原子力発電所の新規制基準適合性に係る 審査会合(第58回)におけるコメント回答

平成26年4月3日
北海道電力株式会社
関西電力株式会社
四国電力株式会社
九州電力株式会社

SB-CL-18試験のループシール期間におけるヒートアップ位置^[1]

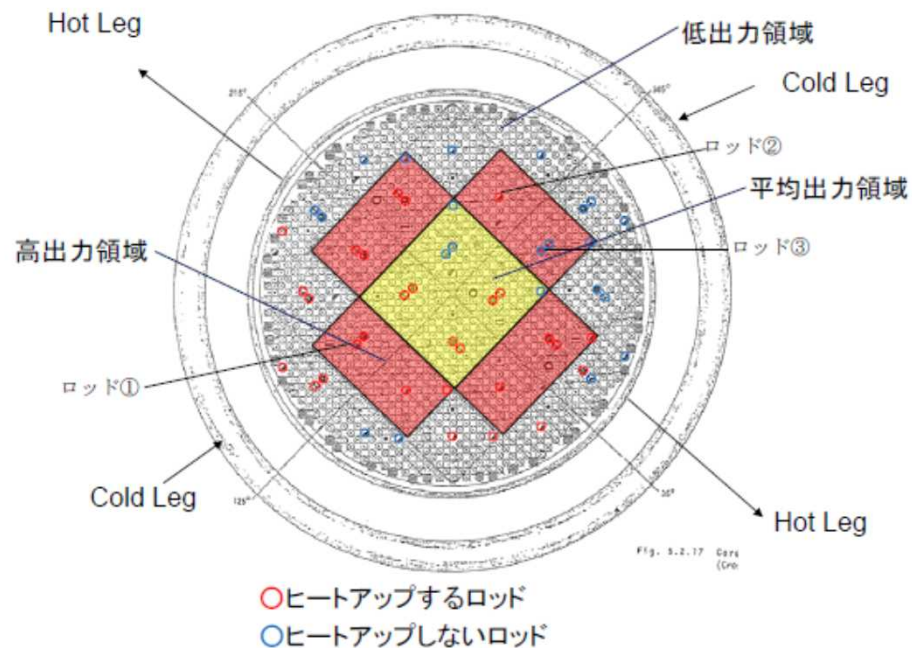
ROSA/LSTF SB-CL-18のリフラックス冷却時の炉心冷却の不均一性について、実機とのスケールの観点から整理すること。なお、整理の際にはヒーターロッド表面温度のグラフに記載のある、ヒートアップしているロッド及びヒートアップしていないロッドがどの炉心のどの位置なのか図示すること。

・高温側配管から上部プレナムに逆流する液相の流速は数m/sあり、ROSA試験装置の炉心そうの内径が0.5m程度であることを考慮すると、高温側配管の水は、炉心における高温側配管に近い部分に落水するのではなく、液滴の状態でランダムに落水すると考えられ、実機においても、炉心そうの内径が4m程度であるのに対し、液相流速は数m/sであり、ROSAと同様に高温側配管からの落水は炉心内でランダムに影響すると考えられる。

・M-RELAP5では、リフラックスによる炉心冷却に不均一性が存在した場合でもヒートアップ挙動を模擬できるモデルである改良AECL-UO Look-up Tableを組み込んでいるため、試験においてリフラックスによる落水が全く無いロッドである、最もヒートアップしているロッドより高い温度を計算している。

・改良AECL-UO Look-up Tableでは液相流量には依存せず、ロッドからの熱流束及び流体ノードのボイド率に応じてヒートアップを計算する。実機はROSAと比較し体系が大きいいため、液相が高温側配管からの落水のみの状態ではROSAよりもボイド率が高くなり、改良AECL-UO Look-up Tableの効果は大きくなる。

・したがって、熱流束は十分に限界熱流束を上回り、ヒートアップを計算でき、ROSA試験解析で妥当性を確認した炉心冷却の不均一による燃料被覆管のヒートアップに対するM-RELAP5の予測については、以上の観点から実機解析に適用できる。

実機PWR解析におけるフィードアンドブリード運転中の高温側配管の流況

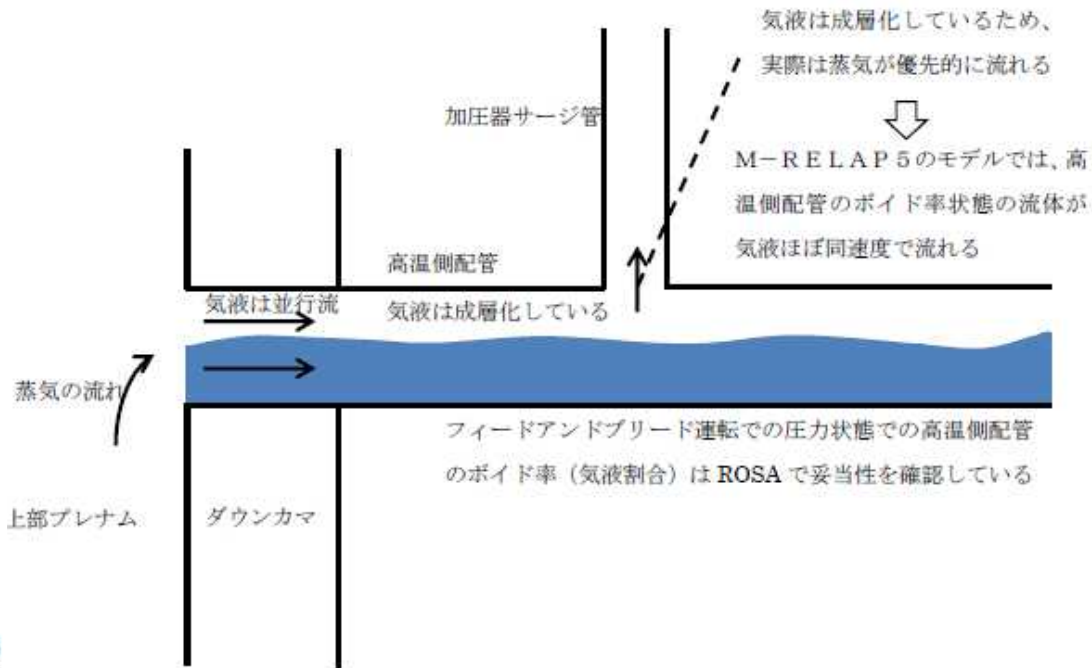
フィードアンドブリード実施時における高温側配管の気相部の影響について検討すること。

- ・加圧器逃がし弁を開放し、高温側配管が二相化するまでの挙動については、M-RELAP5は実際に実機で発生する状況を良く模擬していると考えられる。
- ・高温側配管では、原子炉容器側から加圧器サージ管に向けて、気液が並行流で流れているが、並行流状態での高温側配管のボイド率(気液割合)の不確かさは、ROSA試験で確認した通り大きくない。
- ・M-RELAP5では、高温側配管からサージラインをつなぐジャンクションの流れについては、高温側配管のボイド率状態の二相流体(ボイド率約0.2の二相流体)が、ほぼ均質流でサージ管に流れ込む模擬としている。
- ・実際には、高温側配管が成層化しており、エントレインがあったとしても、蒸気の方が多くサージ管側に流れ込むため、蒸気放出量が多くなり、減圧が早くなると考えられる。
- ・M-RELAP5による有効性評価解析でのフィードアンドブリード運転時は、考えられる範囲内で最も蒸気が高温側配管からサージ管へ流れにくい模擬となっており、最も1次系の圧力が下がりにくく、ECCSからの注入が遅れ、炉心が露出しやすい評価となる。

主給水流量喪失+ATWSの原子炉出力
(1点炉近似動特性と3次元炉心動特性の比較)

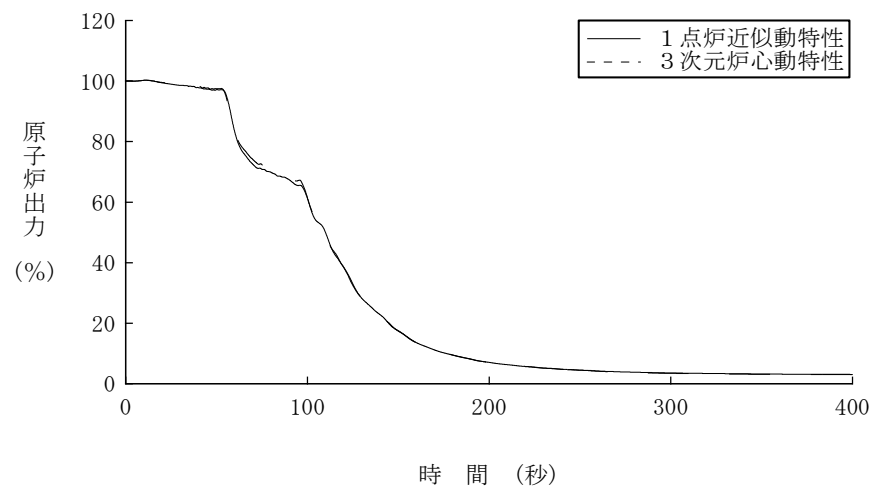
今回のATWS解析に3次元コードであるSPARKLE-2を用いた理由と、有効性評価に与える影響について、全体的に整理すること。

- ・ATWSでは、原子炉トリップが生じず、減速材フィードバック効果により原子炉出力を低下させることから、事象進展中の減速材密度変化に応じて、適切かつ現実的な減速材フィードバック効果を考慮する必要がある。
 - －1点炉近似動特性を用いる場合、事象進展中の炉心挙動を適切かつ現実的に模擬できる減速材密度係数を別途設定し入力する必要がある。(減速材フィードバック効果にしか期待できないことから、減速材密度係数の設定にあたっては事前に適切な温度係数を評価することが必要となる。)
 - －3次元炉心動特性を用いる場合、事象進展中の減速材密度変化に応じて核定数を参照することにより減速材フィードバック効果を直接評価することから、1点炉近似動特性で必要となるような減速材密度係数の設定、入力は必要ない。
- ・1点炉近似動特性を用いる場合の減速材密度係数は、事象進展中に想定される複数の炉心状態を模擬した3次元静特性解析により算出し、事象を適切に模擬できるように設定することになるが、
 - －3次元静特性解析は、プラント過渡状態ではなく平衡状態を対象とした解析であること、
 - －静特性解析は、事象進展中の炉心状態を必ずしも正確には模擬していないこと、
 - －静特性解析結果に対して明らかな余裕を持った減速材密度係数を設定しづらいこと、などから、設定した減速材密度係数の妥当性を示すためには、結局は、3次元炉心動特性評価との比較等により確認する必要がある。

- ・参考として、代表4ループプラントに対し、3次元静特性解析に基づき設定した減速材密度係数を入力とし、M-RELAP5コード(1点炉近似動特性)を用いて、主給水流量喪失+ATWS解析を行った結果、SPARKLE-2コード(3次元炉心動特性)を用いた解析結果とよく一致した。
- ・このように、減速材密度係数を適切かつ現実的に設定すれば、1点炉近似動特性を用いても3次元動特性と同等の結果を得ることが可能であるが、今回の有効性評価では、事象進展に応じたフィードバック効果を直接解析に取り込むことができる3次元動特性により直接的に評価することが有用であると考え、SPARKLE-2コードを採用することが合理的であると判断した。

再循環ユニット除熱特性 概念図

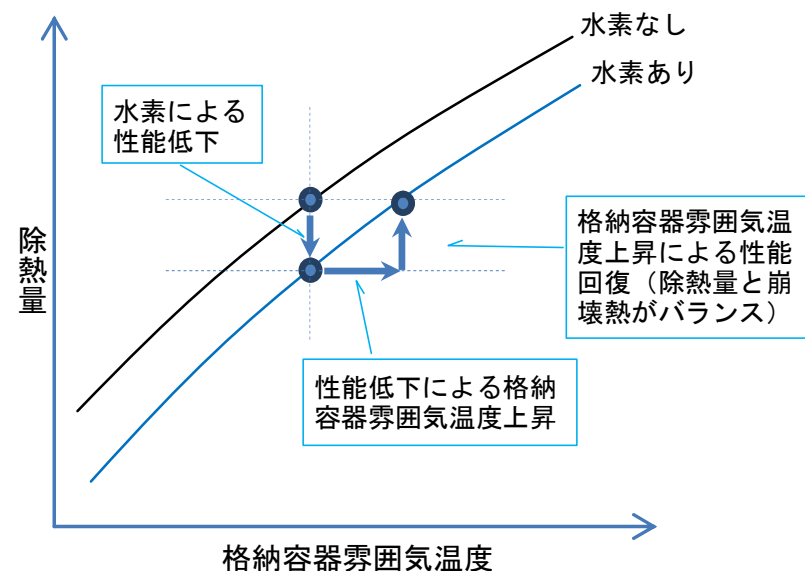
再循環ユニットの感度解析において、入力の差に対する効きが小さいように見えるが、その理由を示すこと。

再循環ユニットの除熱性能低下幅に対して、格納容器圧力及び雰囲気温度の上昇が僅かであった理由は以下の2点である。

①再循環ユニットでの除熱量が低下することで格納容器雰囲気温度が高めとなるために、格納容器内のヒートシンクへの伝熱量が増加する。

②再循環ユニットの除熱性能の低下により、格納容器雰囲気温度が上昇するが、それにより除熱性能が改善される。

図1 ECCS再循環機能喪失評価のコード間比較
(原子炉容器内水位)

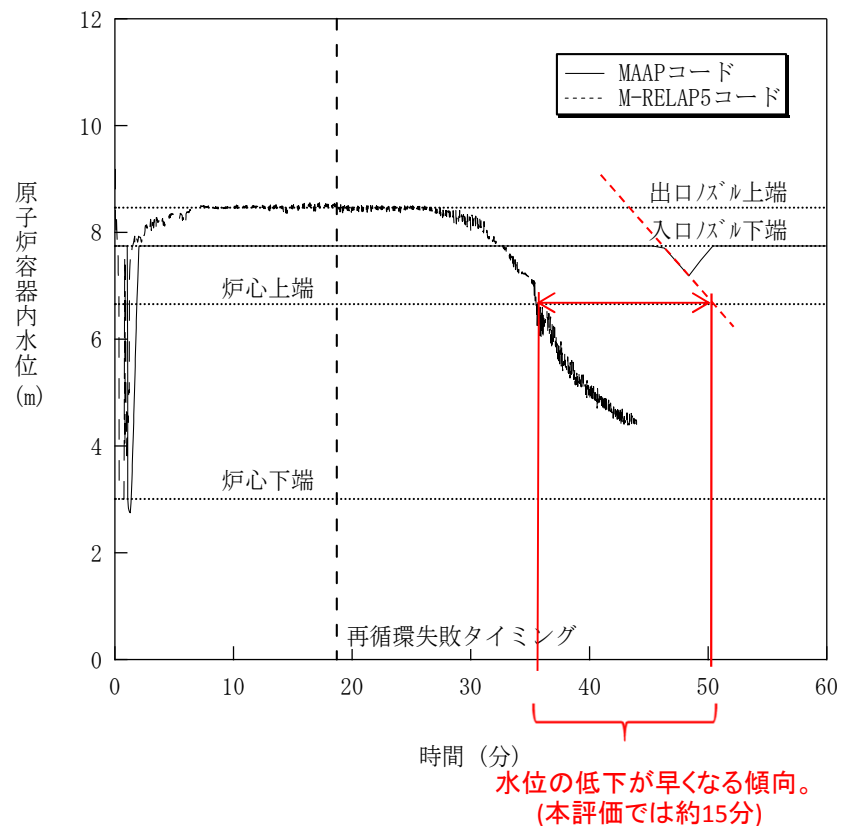
炉心水位の感度解析は現状のままでは不足しているため、さらに検討すること。

図1に代表3ループプラントにおけるMAAP及びM-RELAP5コードによる「ECCS再循環機能喪失」の解析結果(原子炉容器内水位)を示す。

MAAPコードによる解析結果では、原子炉容器内水位は炉心上端に達しないが、これを外挿すると、炉心水位が炉心上端に達する時間は約50分の時点である。

一方、M-RELAP5コードによる解析結果では、約35分の時点で炉心露出に至っており、MAAPコードよりも約15分早い。

図1-1 溶融デブリの落下から拡がりに至る挙動

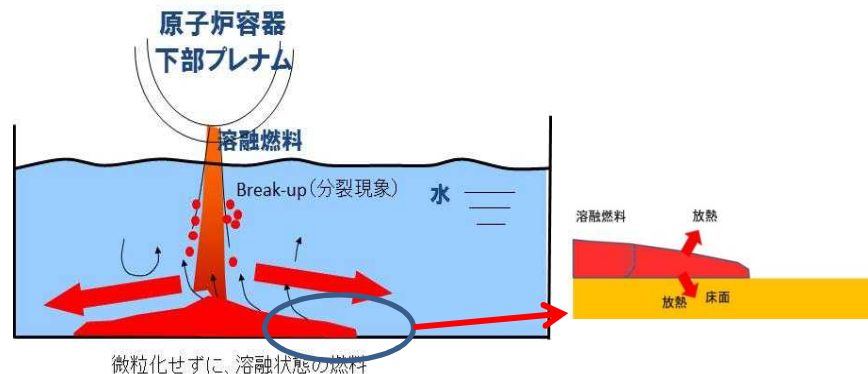
- ・「水-炉心デブリ間の熱伝達係数」の感度解析についてコンクリートが20cm侵食することに伴い水素が3%増加した結果となっているが、この追加発生に伴う処理について示すこと。
- ・炉心デブリから水への熱流束について、溶融炉心が落下した直後は大きく、クラストが形成されるにつれて小さくなっていくと考えられるため、このようなことを考慮して考察を加えること。
- ・溶融炉心のキャビティの落下挙動については、さまざまなパターンが考えられることから、感度パラメータの重ね合わせを考慮して、不確かさを考察すること。

デブリの拡がり挙動については水中に落下する過程において、図1-1の通り一部が細粒化し、大部分は液体の状態でキャビティに堆積する。キャビティ床に堆積した溶融デブリは、図1-2の通り重力の影響で拡がるが、キャビティ水及び床面で除熱されることで固化が進み、拡がりは停止する。

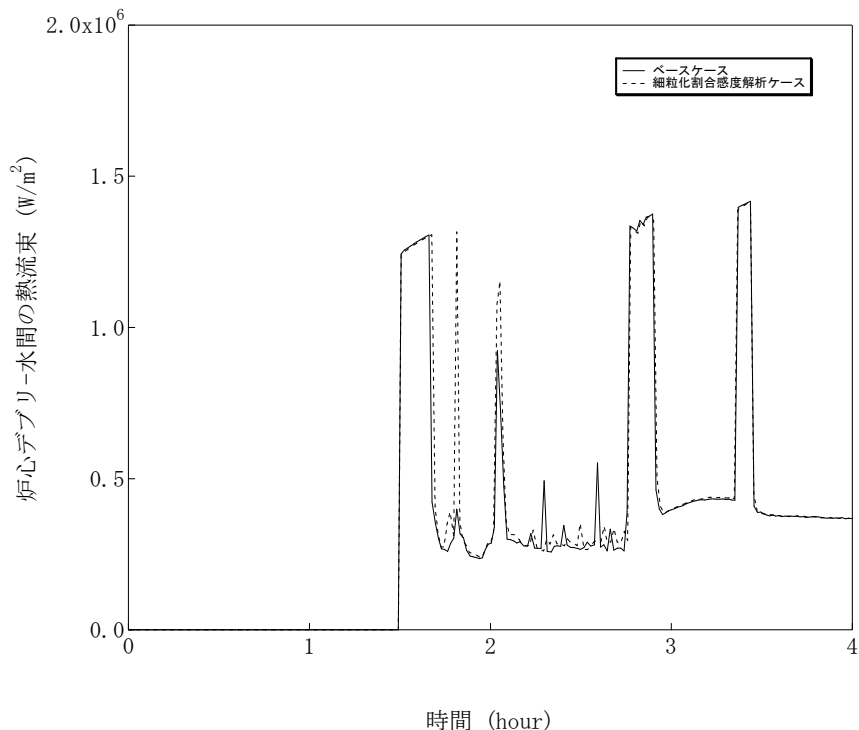
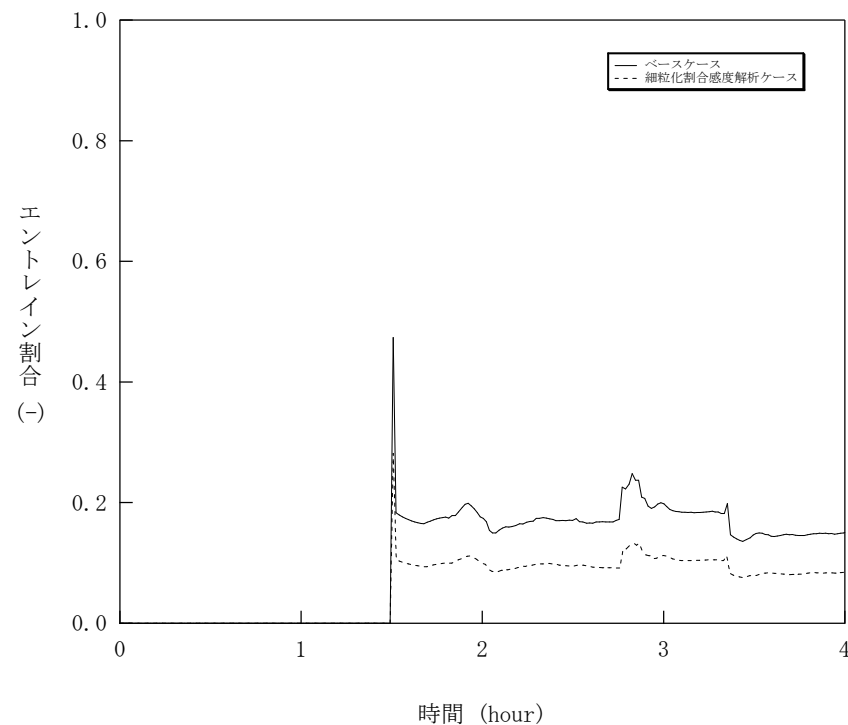
「デブリジェット径」及び「デブリ落下速度」についてはエントレインメント係数で感度を確認しているが、このように取り扱える根拠並びにこれらの不確かさがエントレインメント係数の不確かさに包含されることを示すこと。

以上より、エントレインメント係数、ジェット径、落下速度の不確かさはエントレインメント量の不確かさとして考えることができ、不確かさの大きいエントレインメント係数を代表として感度を確認する。

また、これらの不確かさを重畳すると不確かさ幅は、約5割となるがエントレインメント割合のコンクリート侵食に対する感度は小さいことから、不確かさが有効性評価に与える影響は小さいといえる。

感度解析にて約□割の不確かさ幅で感度を確認した結果、炉心デブリのエントレインメント割合については感度が出ているものの、炉心デブリ-水間の限界熱流束が若干長くなっている以外には、感度がほとんど現れない。そのため、約5割の不確かさを考慮した場合にも不確かさが有効性評価に与える影響は小さいといえる。

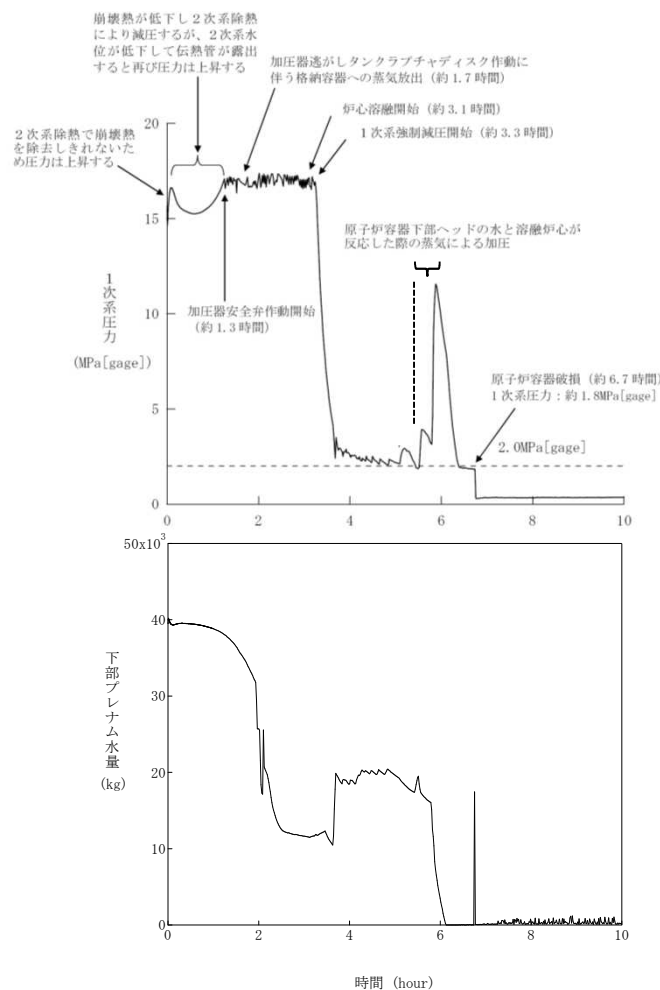
原子炉容器破損時に下部プレナムにどの程度水が残っているか確認すること。

- ・「4 感度解析と評価」において、下部プレナム水量の過渡応答図を追加した。
- ・溶融炉心は、下部ヘッドへの溶融物移動開始以降、下部ヘッドに堆積し始める。下部プレナム水量は、溶融炉心からの伝熱により液相が蒸発し早期にドライアウトに至り、ドライアウトと同時にギャップ水による除熱も無くなる。その後、炉心デブリにより加熱されることで原子炉容器表面温度が上昇し、原子炉容器の貫通部の溶接部の強度が低下することで、原子炉容器破損に至る。

図1 Henry-Fauskeモデルでの圧力対臨界流量と実験との比較

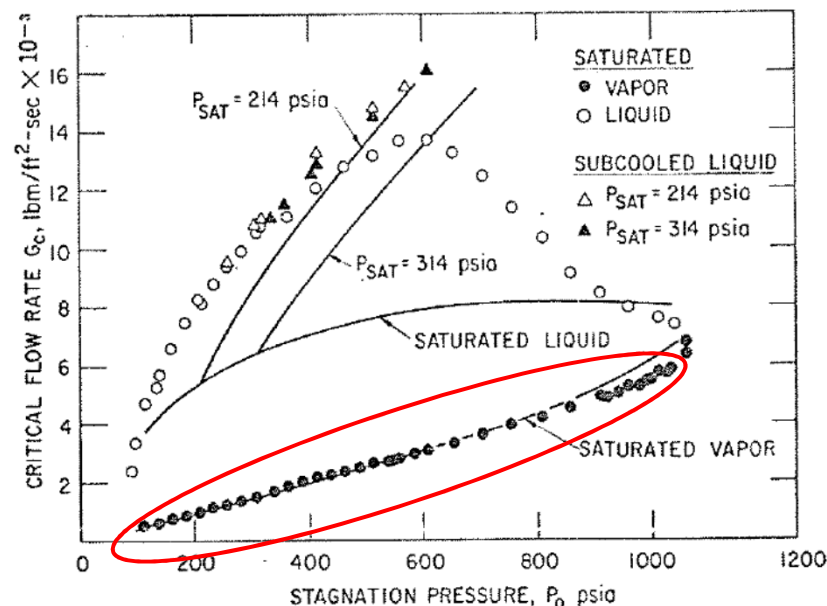
加圧器逃がし弁の放出流量の不確かさについて再整理すること。

・加圧器逃がし弁容量は、プラント設計として設計圧力及び流量(気相)が定まっているが、その設計値に基づく値となるようコード内で弁口径が調整されるため、設計圧力に近い高圧での弁流量の不確かさは小さい。また、低圧での弁流量については、1次系強制減圧時点では加圧器内のインベントリがある程度減少していることから、気相单相での臨界流となる。図1のHenry-Fauskeモデルにおいても、気相单相の臨界流の場合は気相单相での式を適用しており、圧力対臨界流量のHenry-Fauskeモデルの計算結果と、実験で得られた値を比較した結果、良く一致しており^[1]不確かさは小さいと言える。
